Elementos adicionais

Procedimento de Avaliação de Impacte Ambiental do Projeto: Instalação Avícola de Santo Isidro de Pegões

Proponente: Meipar - Compra e Venda de Propriedades, S.A.

PL20240724006678

Figura 1: Implantação do projeto na carta militar, identificando-se as 6 linhas de água.

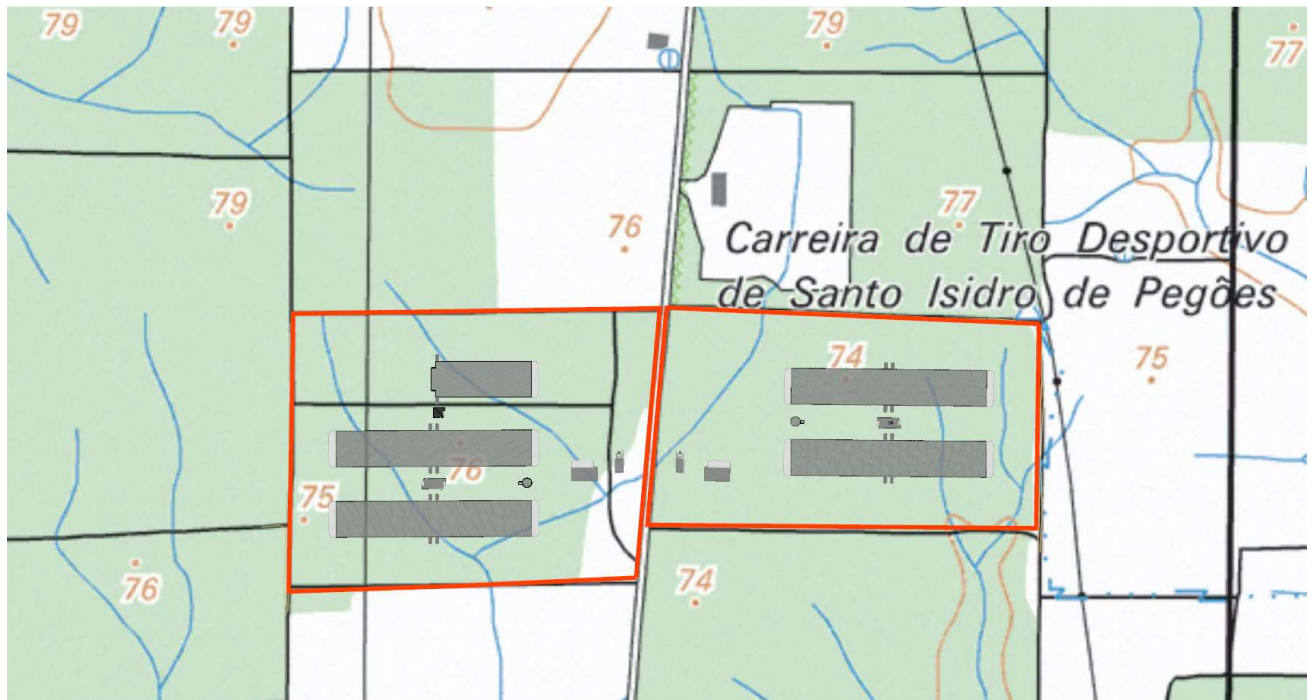
6. No que respeita à implantação aos pavilhões e dada a sobreposição dos mesmos com a rede hidrográfica existente, deve ser apresentada alternativa que respeite o traçado das linhas de água em presença.

Embora na Carta Militar n.º 434 se encontrem identificadas na área de intervenção do projeto seis linhas de água, devido à elevada permeabilidade do terreno, à topografia suave e às reduzidas bacias de drenagem apenas a linha de água que atravessa a Carreira de Tiro Desportivo de Santo Isidro de Pegões tem expressão no terreno, sendo perceptível através da observação das fotografias aéreas abaixo apresentadas a coloração verde continua que a destaca no terreno.

O projeto prevê a intervenção sobre esta linha de água, propondo a alteração do traçado num troço com 255,81 metros e a sua regularização num troço com 263,20 metros até ao limite de jusante da propriedade. Desta forma além da continuidade da linha de água é garantido o afastamento de 19,63 metros ao pavilhão N.º1 (Anexo III).

Figura 6: Extrato da carta de condicionantes do PDM do Montijo.

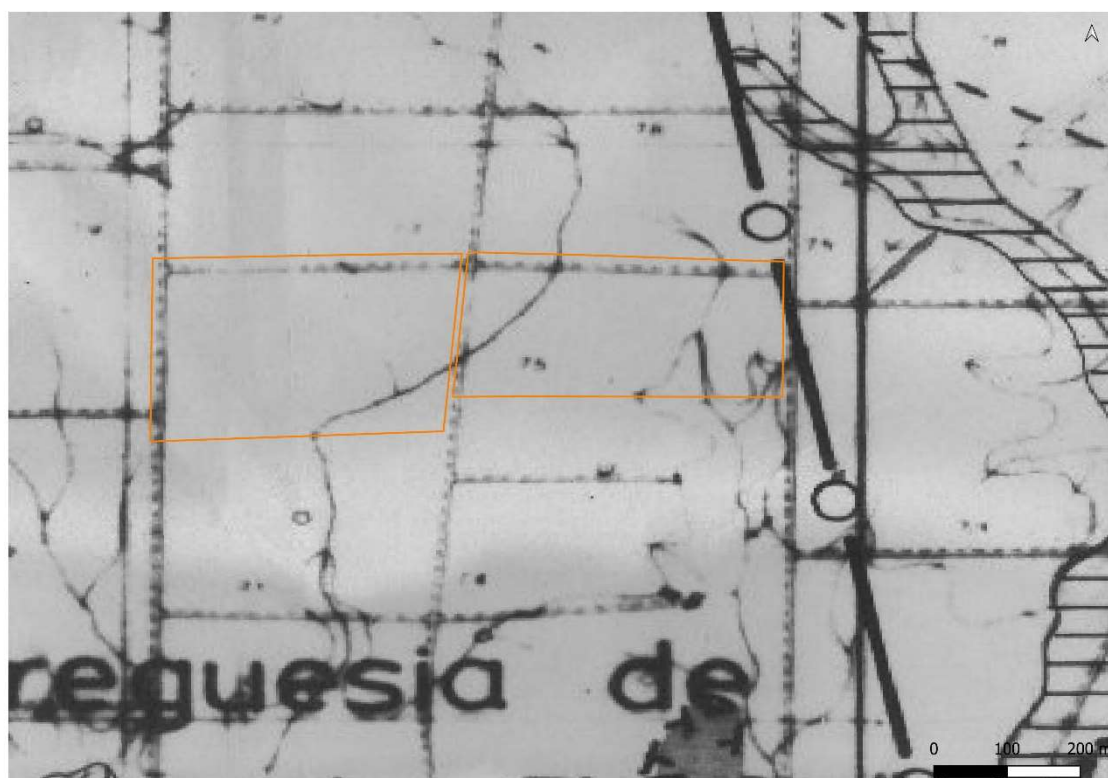
9. Caso a instalação avícola interfira com área da REN, demonstrar que a pretensão não coloca em causa as funções das tipologias em presença, nas respetivas áreas. Demonstrar que os usos ou ações considerados no projeto são compatíveis com os objetivos de proteção ecológica e ambiental e de prevenção e redução de riscos naturais de áreas integradas nessas tipologias da REN.

À data de elaboração deste documento ainda não tinha sido publicada a carta da REN do concelho do Montijo.

De acordo com a Carta de Condicionantes do PDM do Montijo, verifica-se que o projeto não interfere com áreas de REN.

Figura 7: trajeto publico de acesso ao local do projeto.

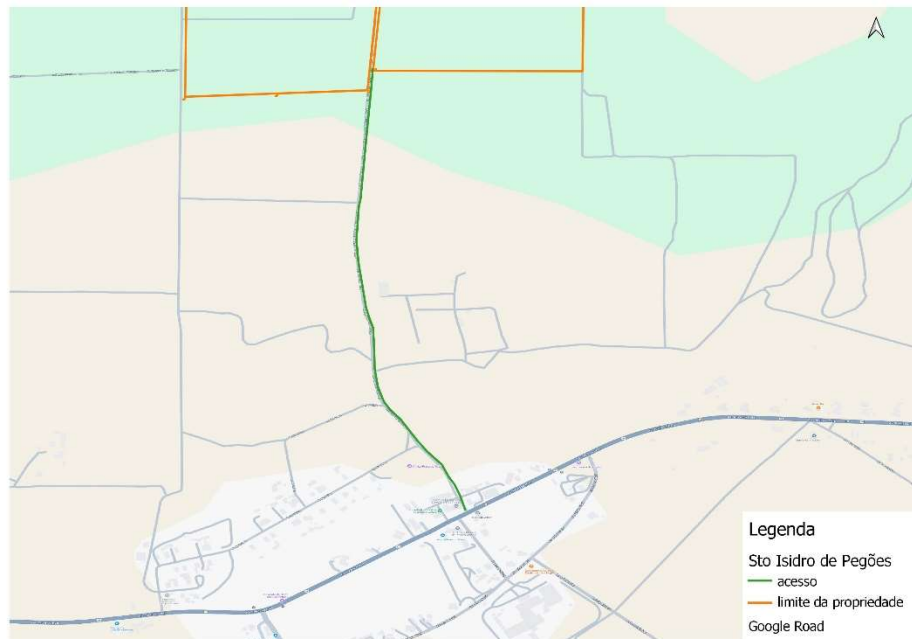
12. Clarificar o(s) acesso(s) à propriedade identificados no Relatório Síntese (RS) como: “O acesso viário ao local de implantação do projeto é realizado pela Estrada Nacional (EN) 4. Em aditamento deverá ser descrito e desenhados o(s) acesso(s) ao local do projeto.

O acesso faz pela Av Barbosa do Bocage. Trata-se um caminho municipal em terra batida. Este caminho tem ligação com a EN4.

Na próxima figura apresenta-se o acesso publico desde a EN4 até ao projeto.

Figura 10: Corte do edifício da caldeira, sendo visível os componentes da caldeira.

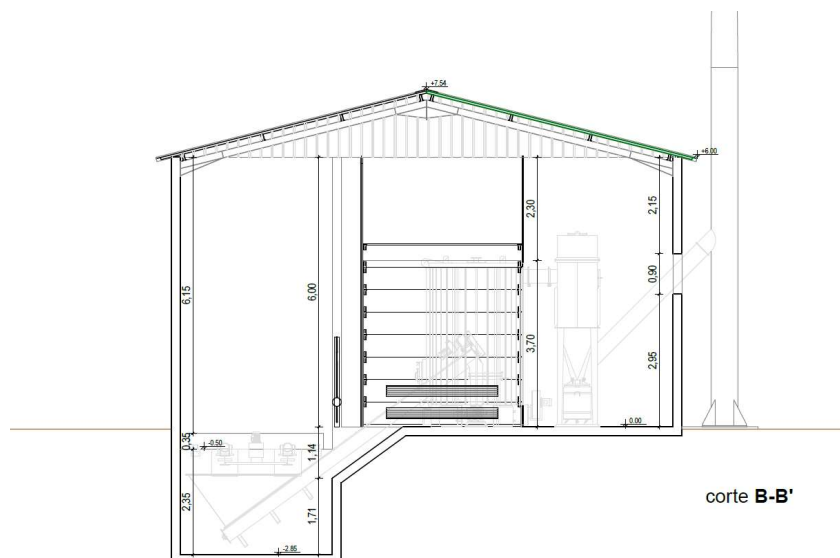
b) Altura máxima de 7,5 m, medida ao ponto mais elevado da cobertura, incluindo-se nessa altura as frentes livres das caves, podendo ser excedida em silos, depósitos de água e instalações especiais, tecnicamente justificadas; (Foi indicado no Relatório Síntese a dimensão 7,51m)

Apenas os edifícios das caldeiras terão uma altura de fachada de 7,51m. Todos os outros edifícios terão uma altura inferior a 7,5 m conforme se mostra nos quadros de áreas da planta de implantação.

Devido às componentes das caldeiras que serão instaladas para o funcionamento em segurança é necessário ultrapassar o limiar de 7,5 m de altura definido no regulamento o PDM.

Figura 12: Zonamento sísmico em Portugal Continental considerado no Eurocódigo 8 (NP EN 1998-1) e o Anexo Nacional (2009) e indicação aproximada da área de estudo.

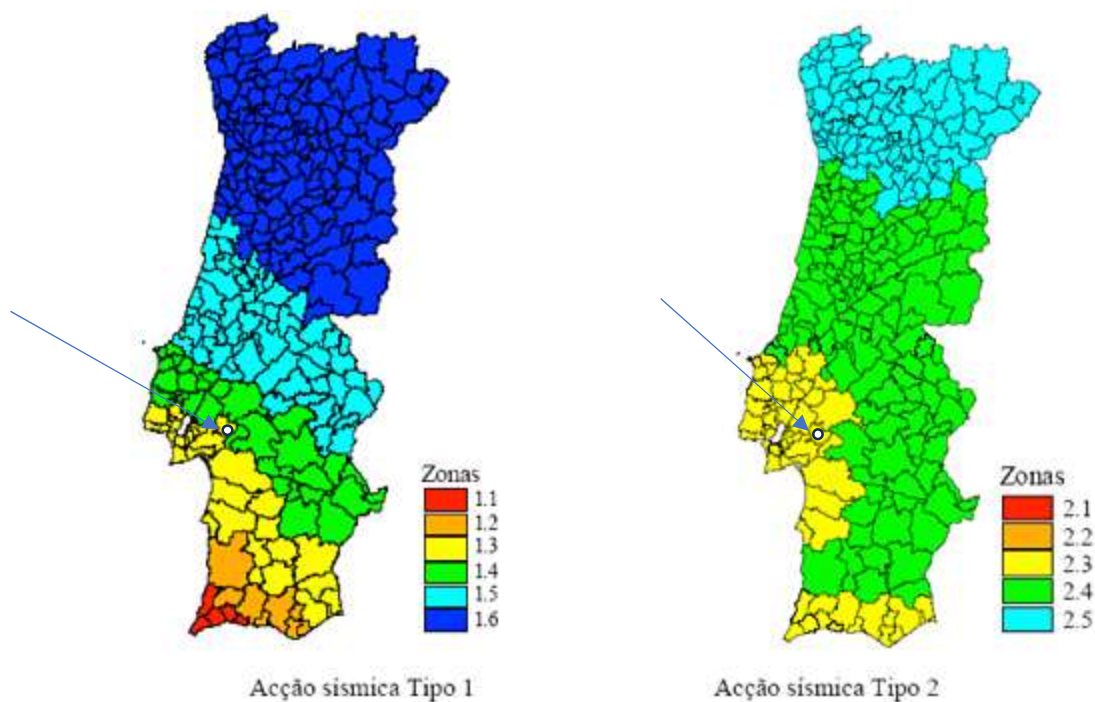
21. Apresentar o enquadramento da área de estudo no zonamento sísmico definido no Anexo Nacional do Eurocódigo 8, Norma NP EN 1998-1:2010, com referência às respetivas ações sísmicas.

Apresenta-se na Figura 12 o enquadramento da área de estudo no zonamento sísmico definido no Anexo Nacional do Eurocódigo 8, Norma NP EN 1998-1:2010.

Relativamente à Ação Sísmica Afastada, que corresponde à ação sísmica Tipo 1, o projeto localiza-se na zona 1.3. Relativamente à Ação Sísmica Próxima, que corresponde à ação sísmica Tipo 2, verifica-se que o projeto incide sobre a zona 2.3. É apresentado no quadro seguinte a aceleração máxima de referência para a zona sísmica em que o projeto se enquadra.
